ИЗМЕНЕНИЕ N 2 ГОСТ 24198-80 "КРОНШТЕЙНЫ. КОНСТРУКЦИЯ И ОСНОВНЫЕ РАЗМЕРЫ"

Дата введения
1 июля 1991 года

Тип 2 Исполнение 1

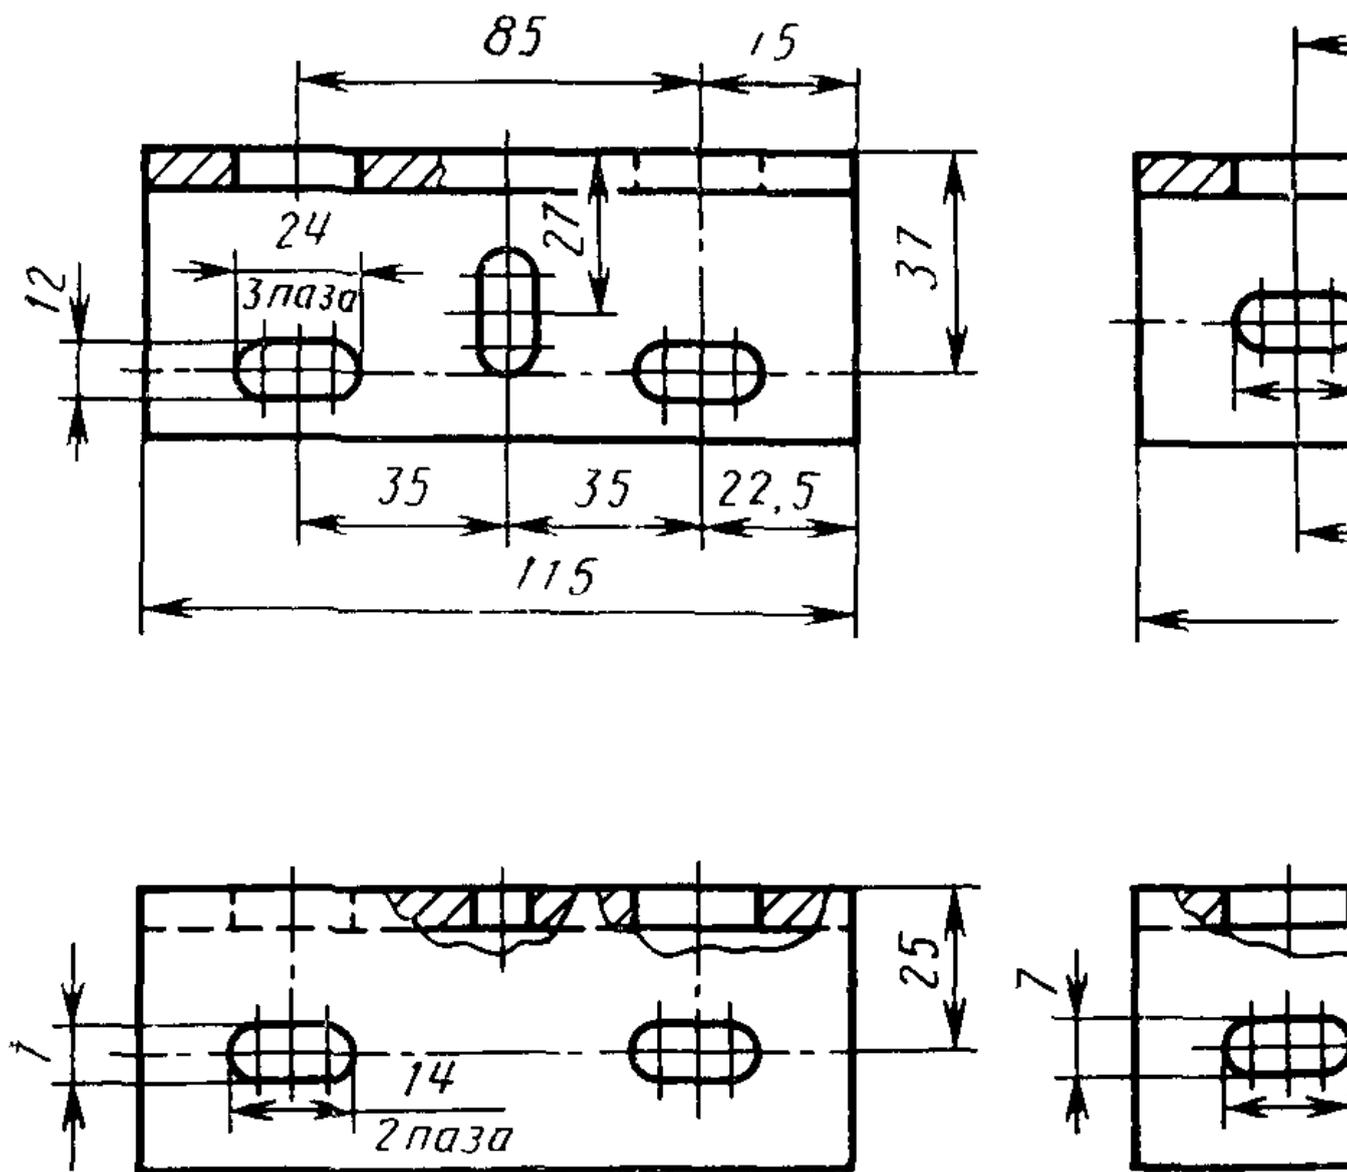
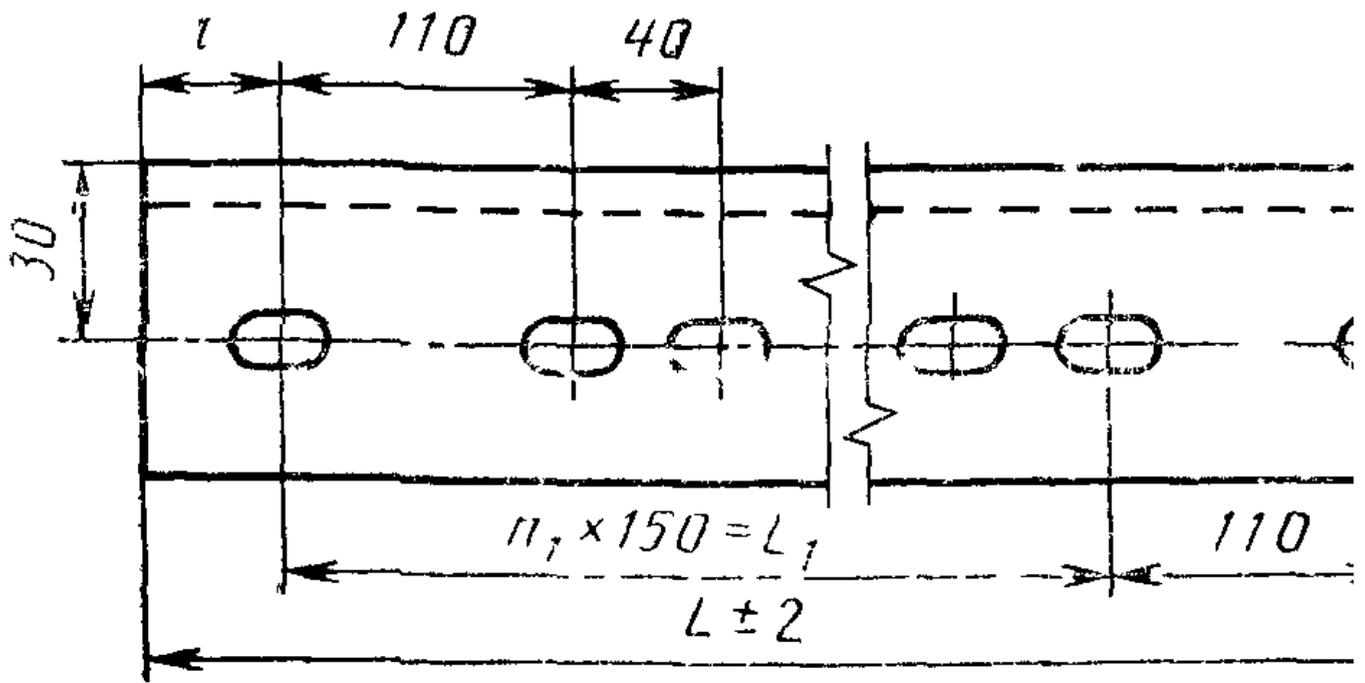
Чертеж 1 дополнить заголовком: "Тип 1"; дополнить чертежом: "Тип 2".

Стандарт дополнить пунктом - 5а: "5а. Конструкция и основные размеры кронштейнов типа 2 должны соответствовать указанным на черт. 4 и в табл. 3.
